RESPUESTA A COMENTARIOS DE LA NOTA

DEIA-DEEIA-AC-0173-0708-2023

RESIDENCIAL PASEO DEL BOSQUE III

PROYECON, S.A.

**3. PLANO DONDE SE MUESTRA EL ANCHO DEL CAUCE DE
LA QDA. CLEMENTE**

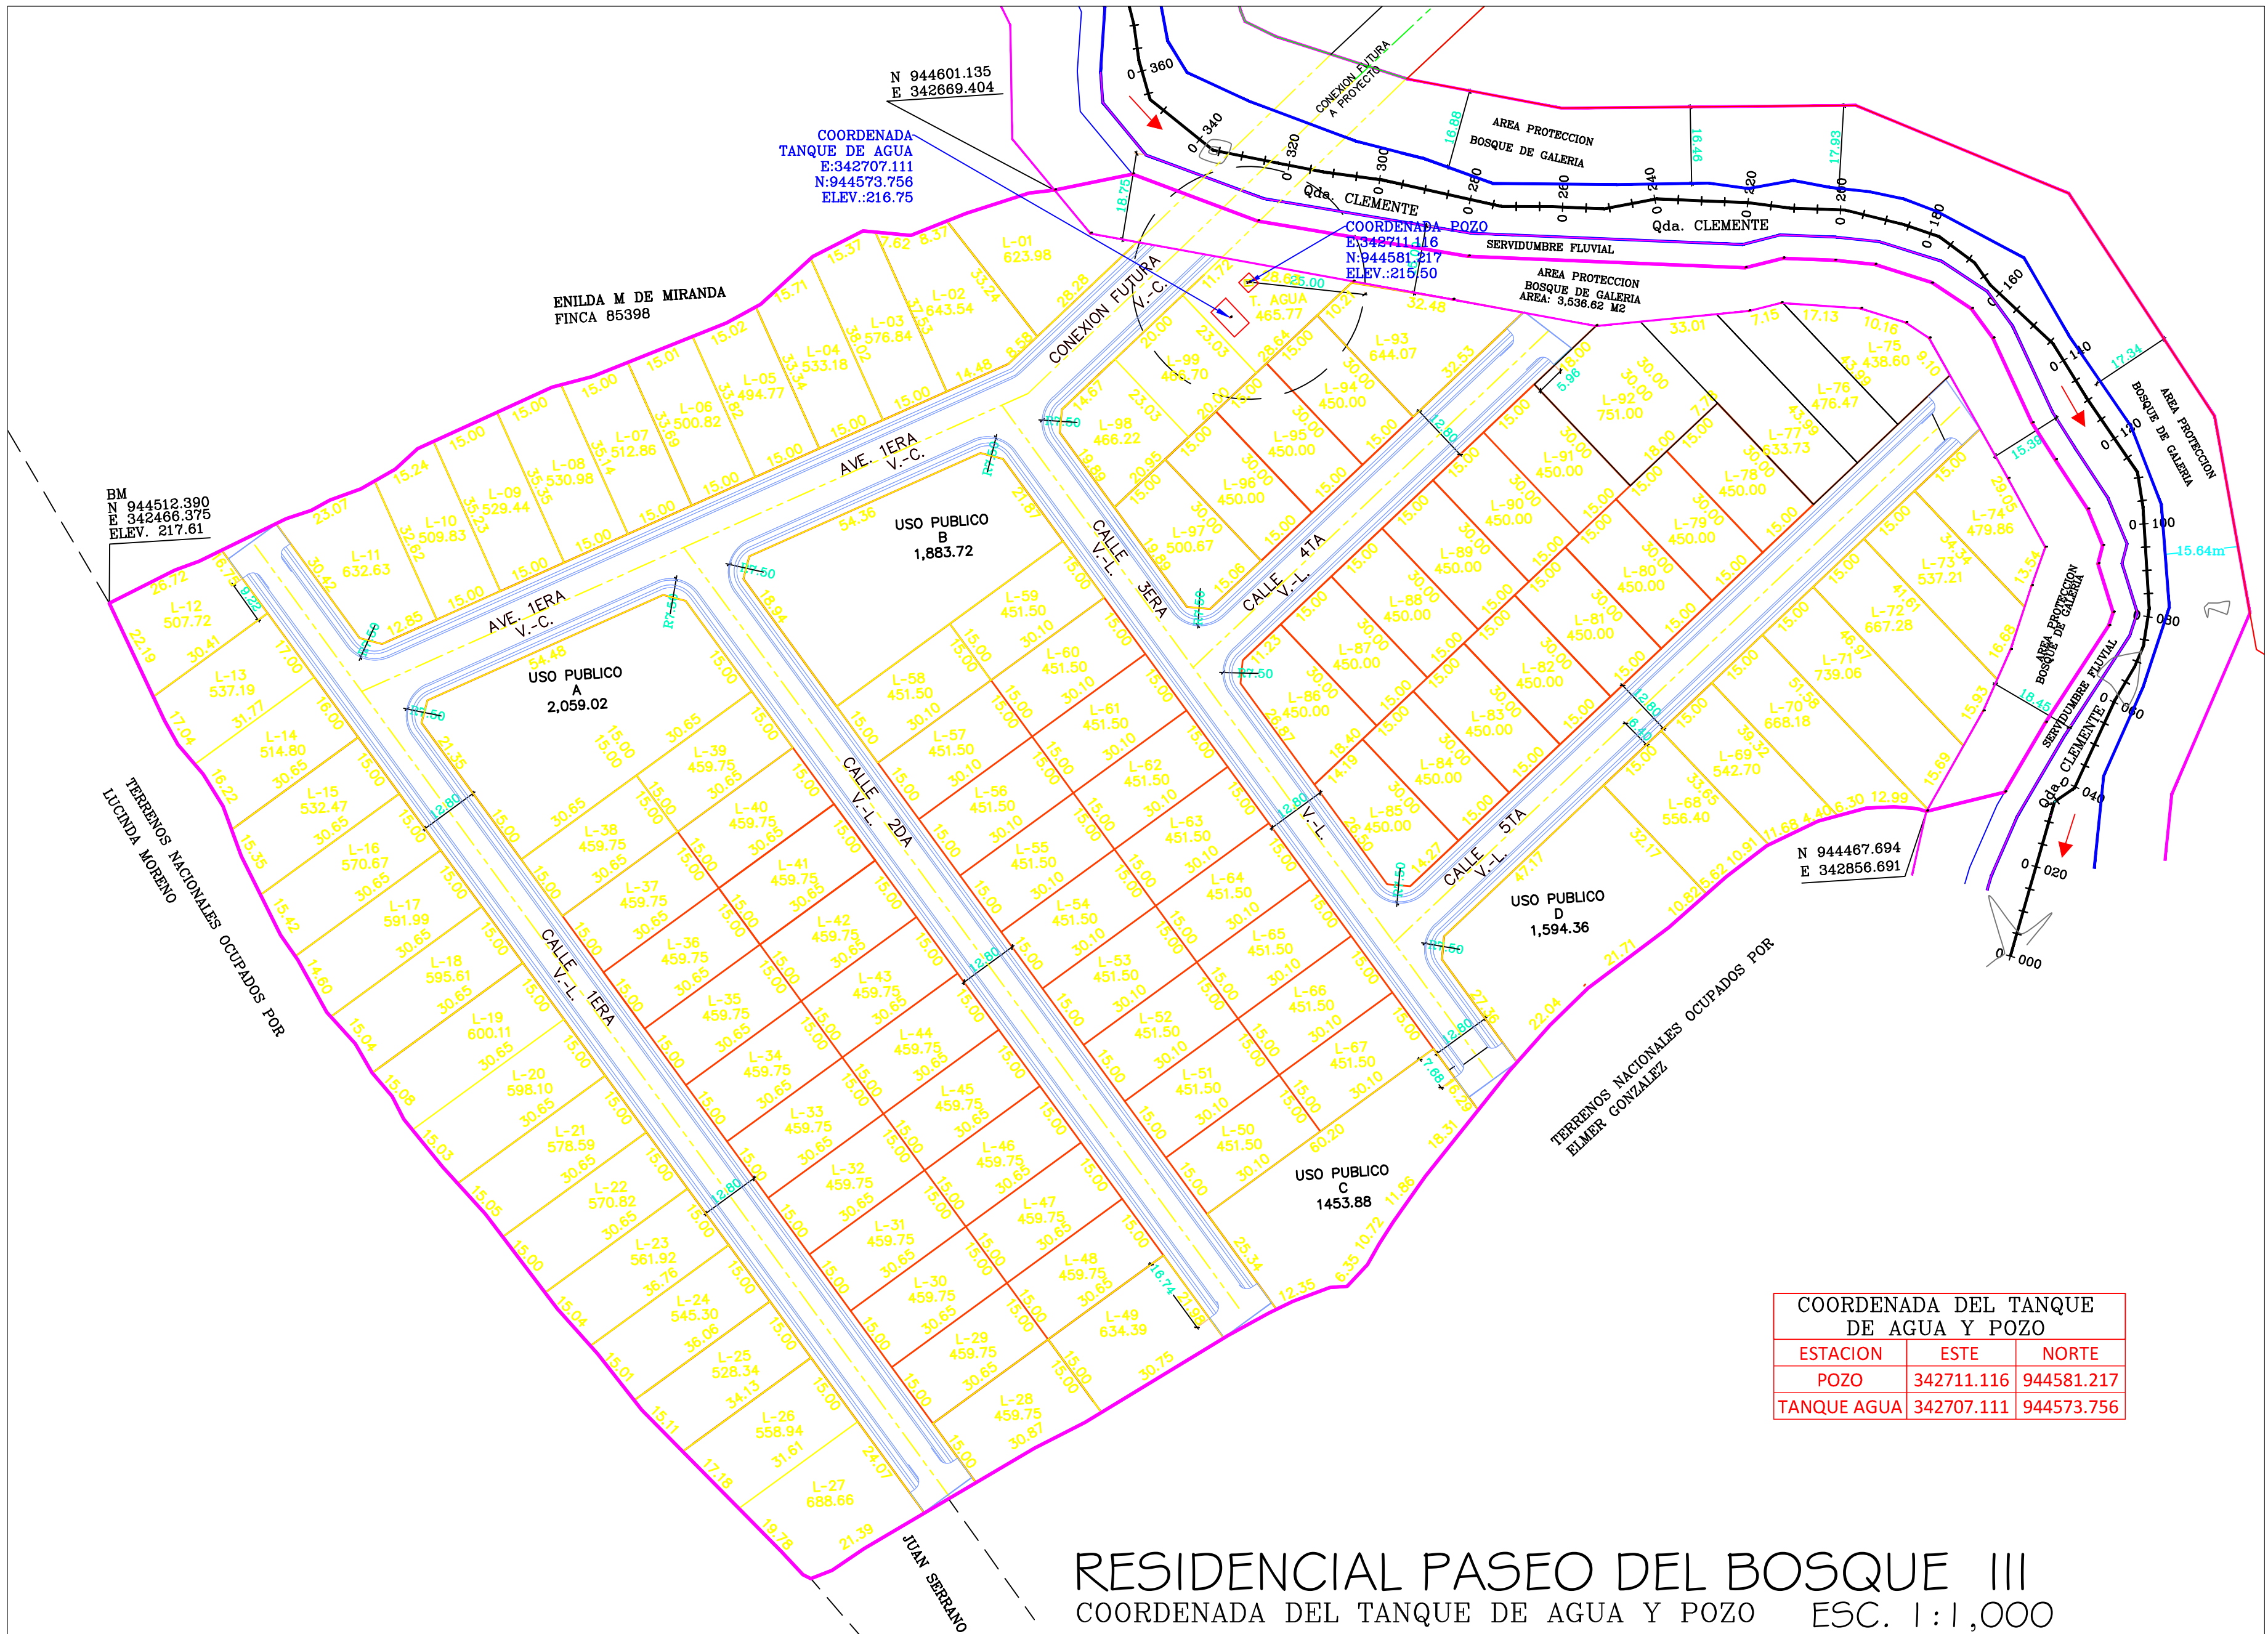
- Presentar coordenadas del alineamiento de la quebrada Clemente

b) A continuación, las coordenadas de alineamiento de la Quebrada Clemente:

Clemente. En anexo, plano con el alineamiento de coordenadas de la Qda.

4. PLANO DE UBICACIÓN DEL POZO Y EL TANQUE.

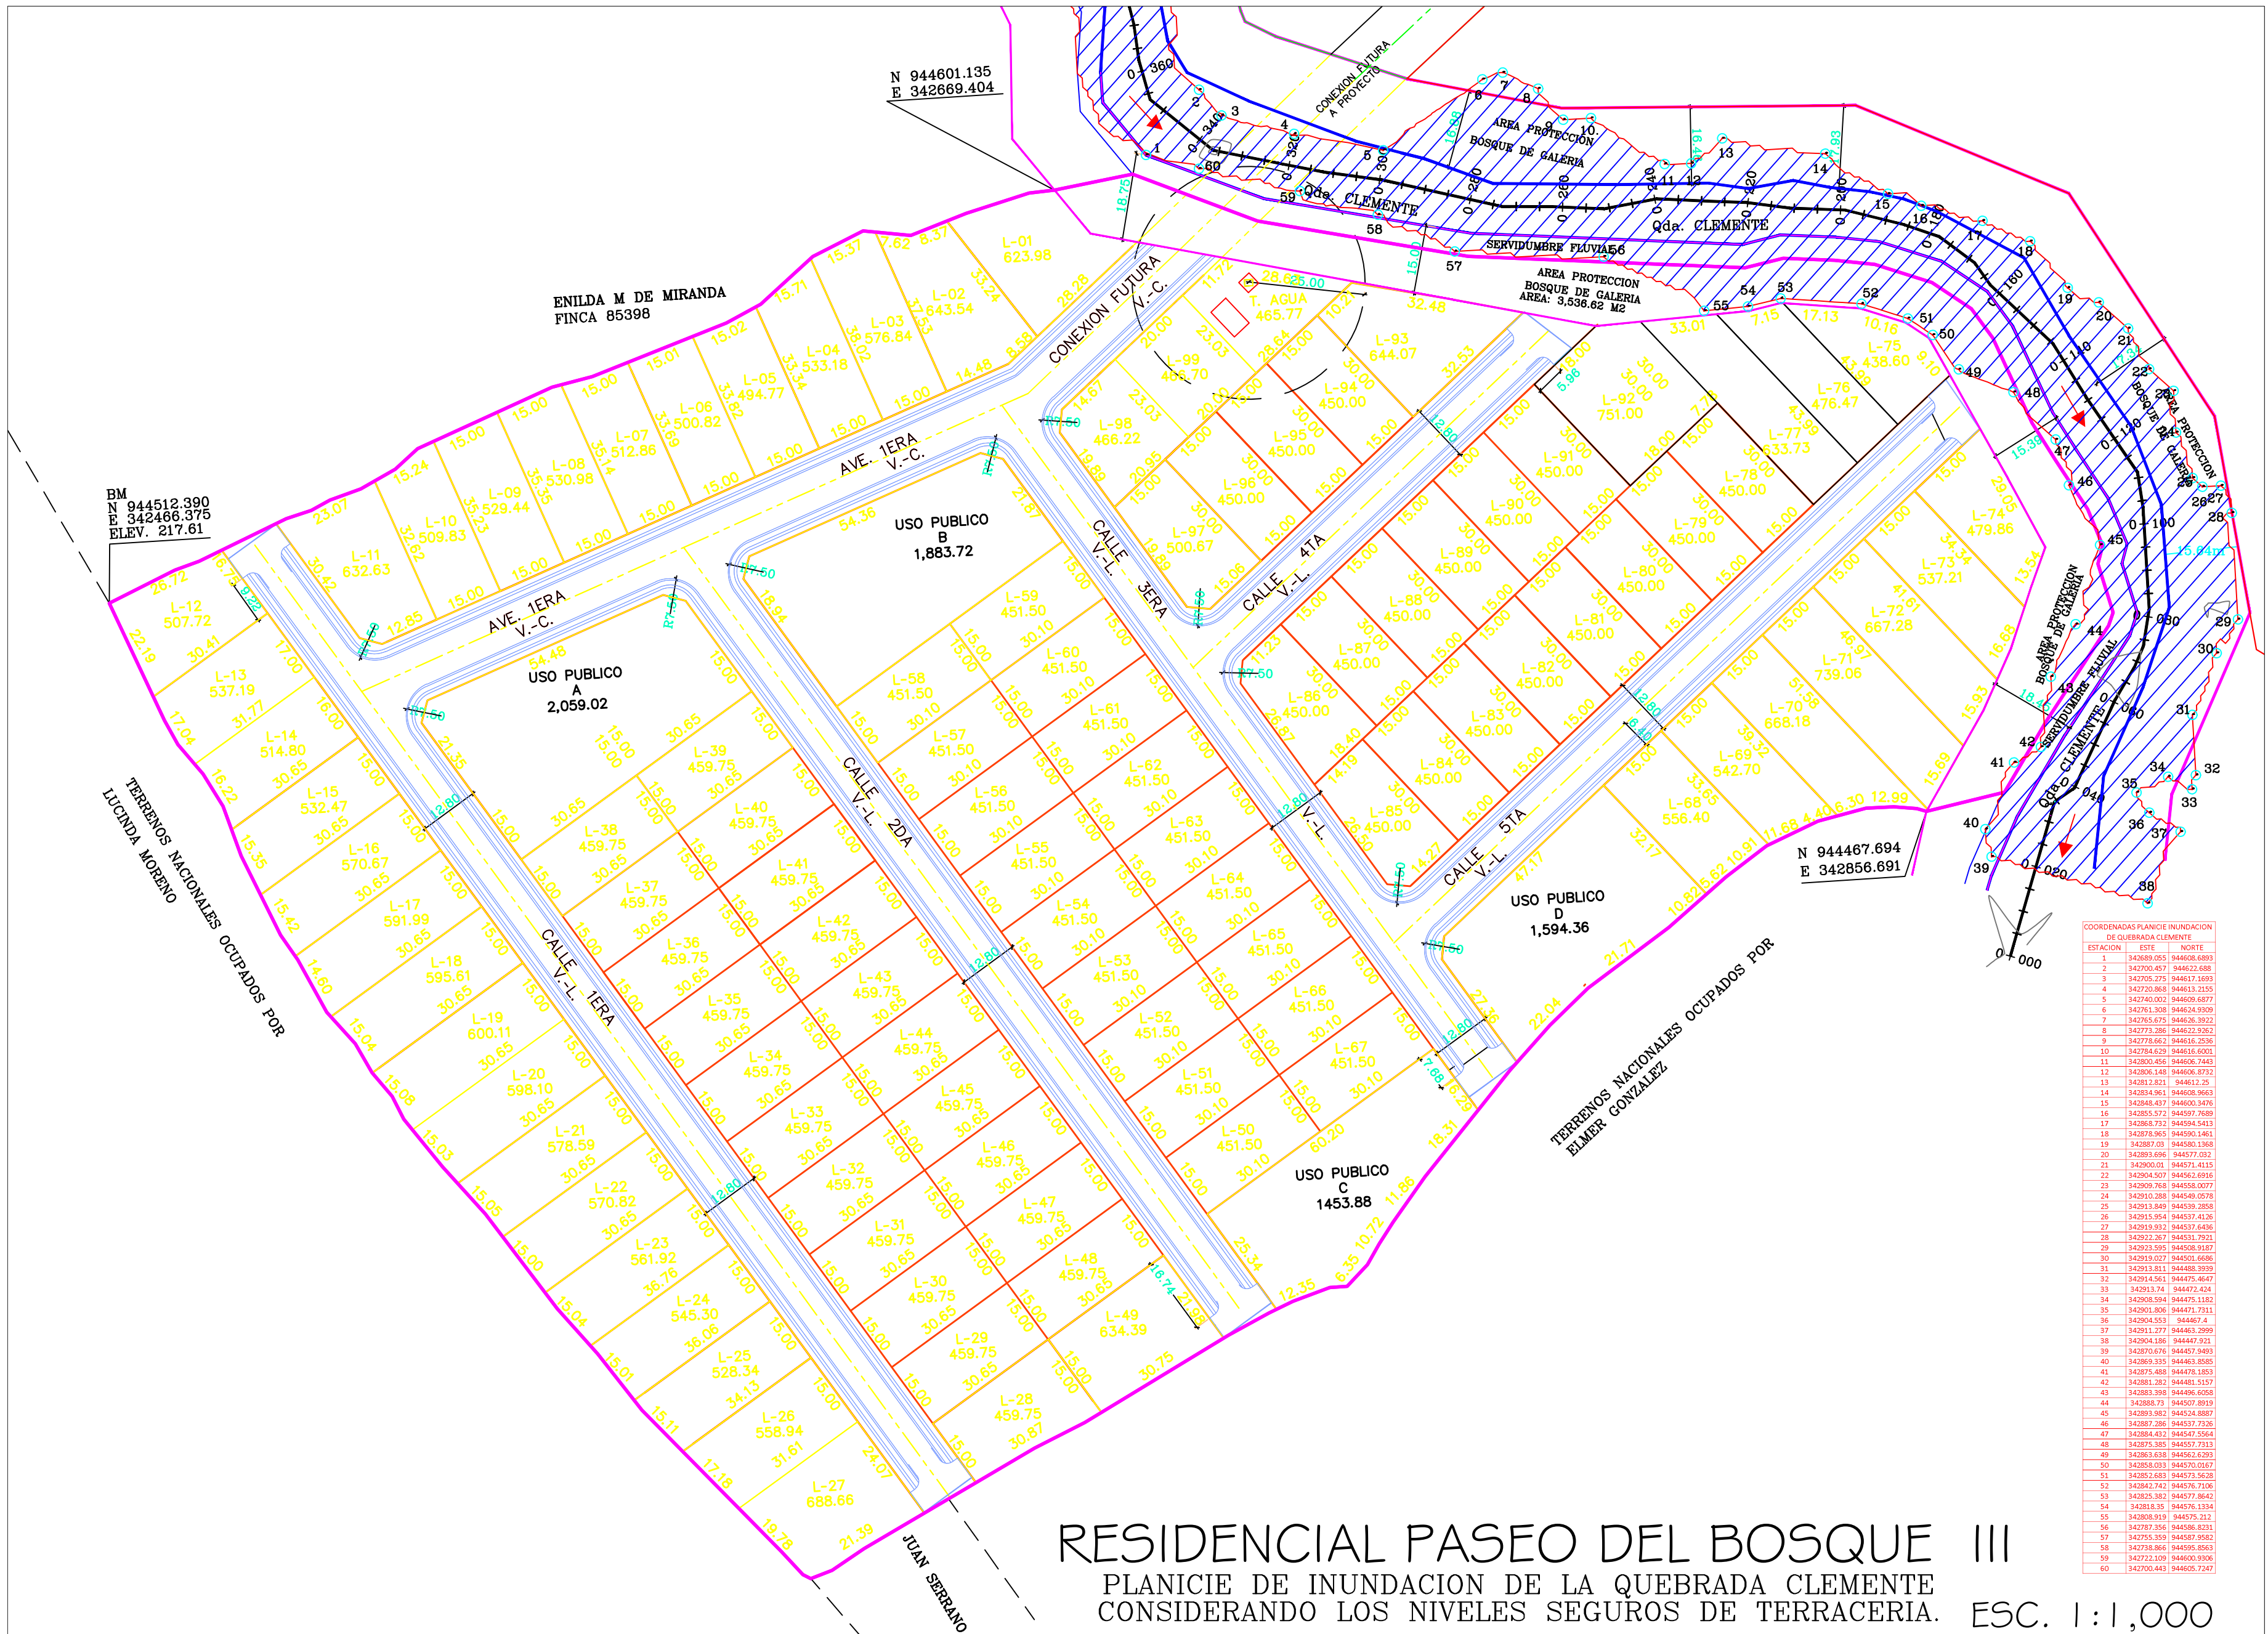
- c) En respuesta a la pregunta 5 de la nota DEIA-DEEIA-AC-0113-2006-2023 donde se solicitaba área y Coordenadas de ubicación del tanque y pozo, el promotor presenta el área donde se ubicara el pozo y el tanque, mas no presenta las coordenadas, por lo que se solicita presentar:
- a. coordenadas de ubicación del tanque de agua y el pozo.

- a. El pozo y tanque de agua se ubicarán en las siguientes coordenadas:

Ver en anexo, plano de ubicación del pozo y el tanque.
